ATTO N. DD 6984 **DEL 30/08/2022**

DETERMINAZIONE DIRIGENZIALE

PRESA D'ATTO E AGGIORNAMENTO DELLA TAVOLA R05 "VINCOLI AMMINISTRATIVI E PER LA DIFESA DEL SUOLO" DEL PIANO DELLE REGOLE DEL PIANO DI GOVERNO DEL TERRITORIO VIGENTE, APPROVATO CON DELIBERAZIONE C.C. N. 34 DEL 14/10/2019, CON RIFERIMENTO ALLA PROPOSTA DI RIDELIMITAZIONE DELLA ZONA DI RISPETTO DEI POZZI PUBBLICI AD USO POTABILE n. 9, 10, 19 e 21 A SERVIZIO DELLA CENTRALE ACQUEDOTTISTICA "SAN SIRO".

Area Centrale Acquedottistica San Siro

Stralcio della Tav. R05 | Vincoli amministrativi e per la difesa del suolo - PGT VIGENTE

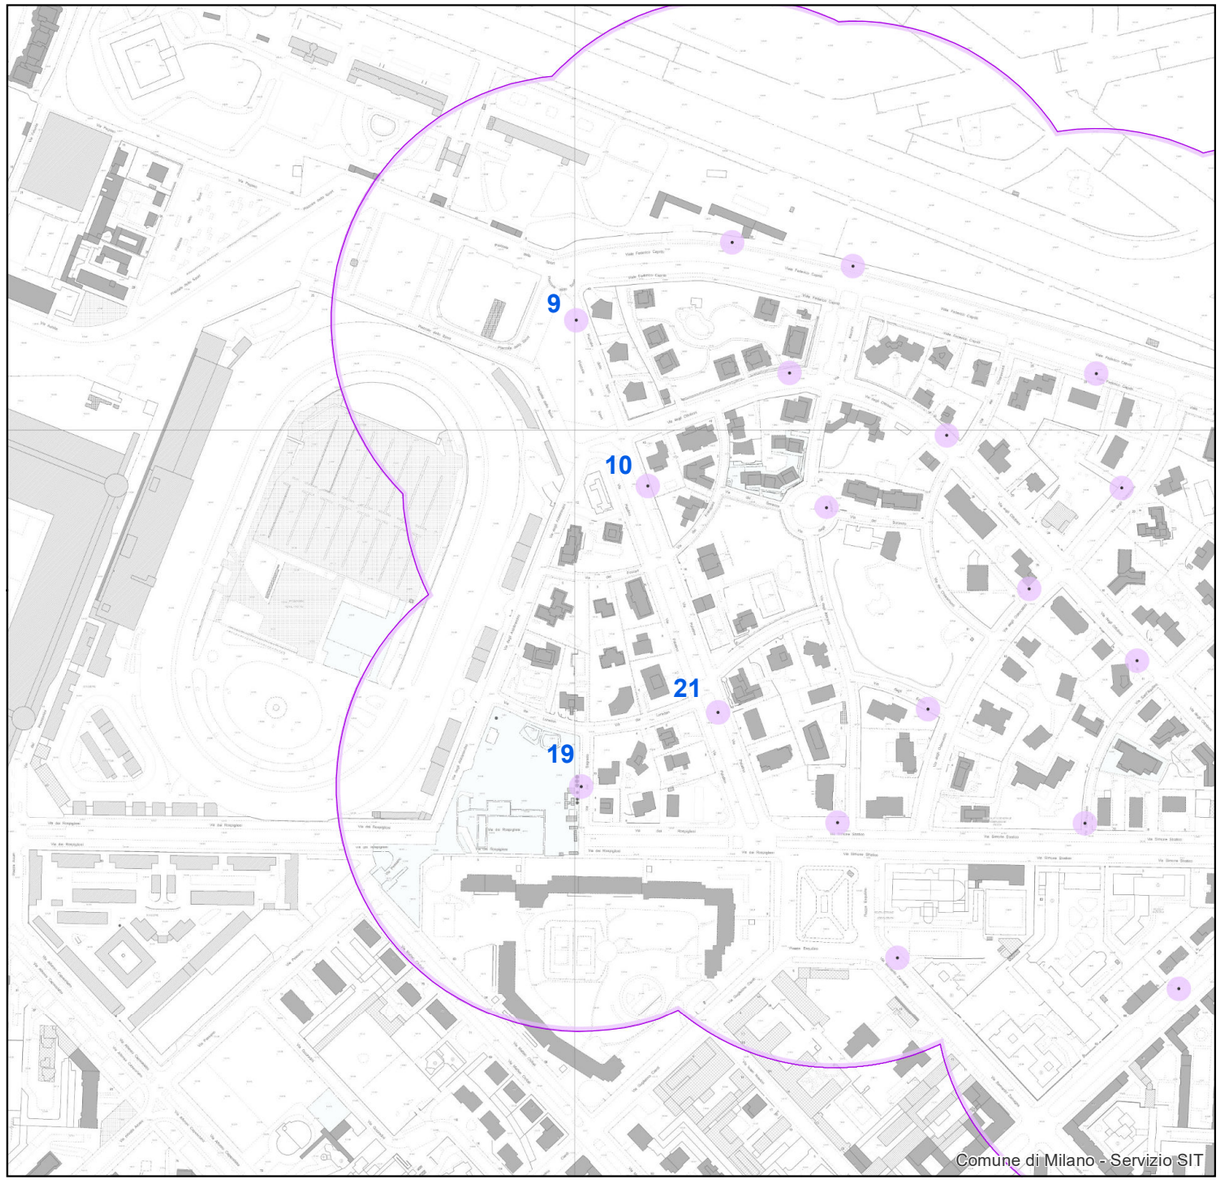
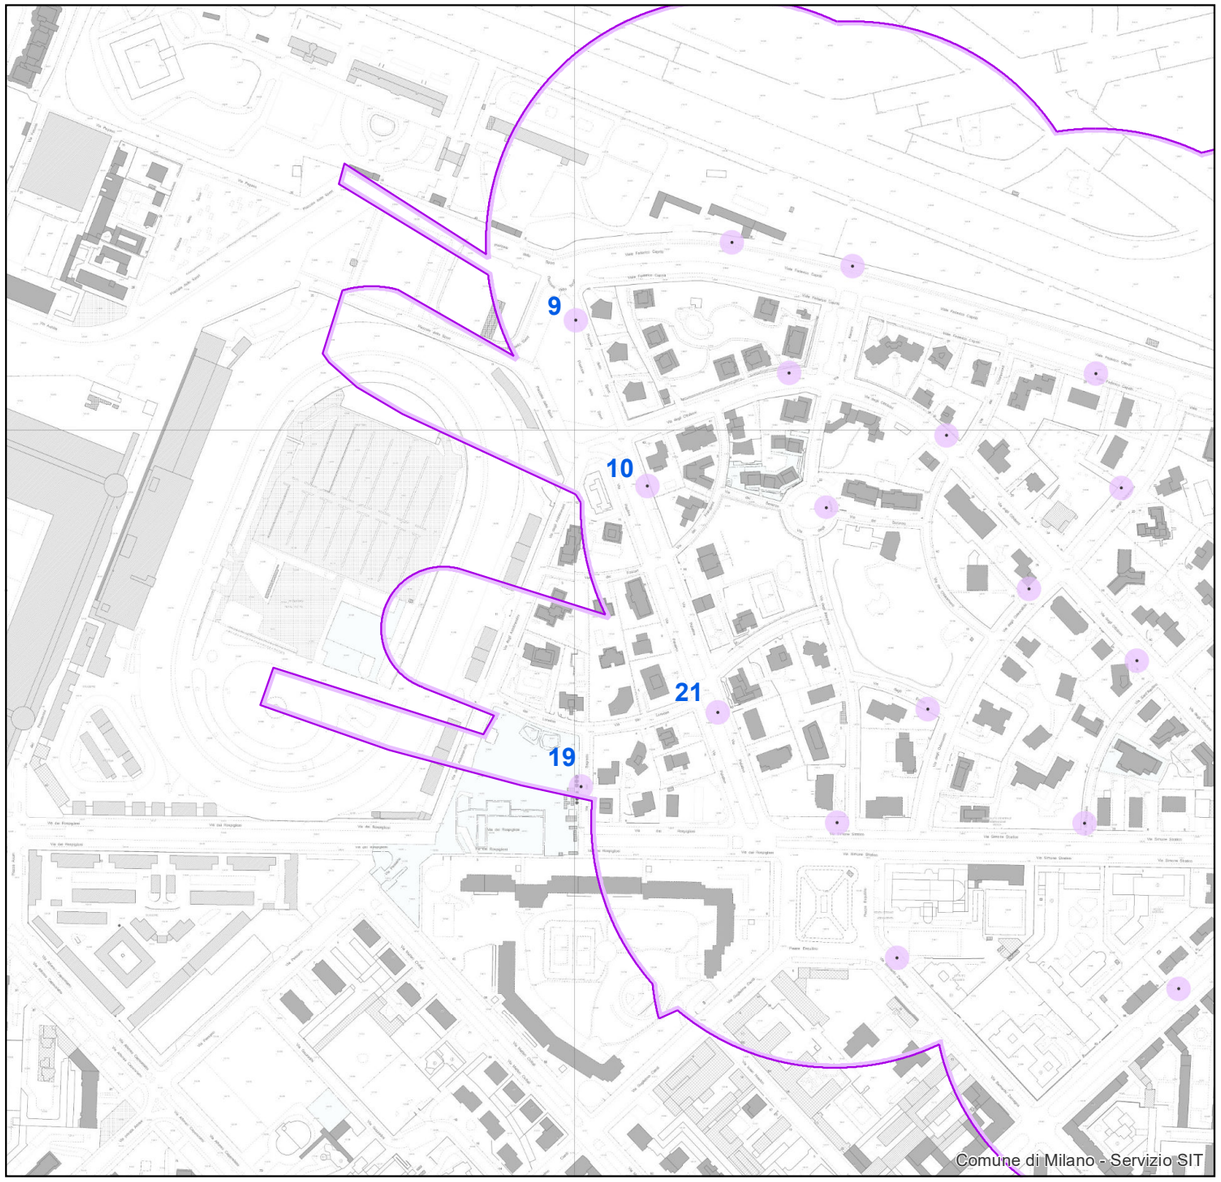
1. di aggiornare la Tav. R05“Vincoli amministrativi e per la difesa del suolo” vigente, così come individuata nell’allegato A, che costituisce parte integrante e sostanziale del presente provvedimento, modificando le fasce di rispetto dei pozzi pubblici ad uso potabile 9, 10, 19 e 21 (Codd. SIF 0151460499; 0151460500; 0151460509, 0151460511) a servizio della Centrale Acquedottistica “San Siro”, in recepimento di quanto indicato nei provvedimenti citati in premessa;
2. di dare atto che saranno apportate le presenti modifiche anche ai relativi elaborati cartografici della Componente geologica, idrogeologica e sismica del PGT.

9-10-19-21 Pozzi della Centrale Acquedottistica San Siro oggetto di ridelimitazione
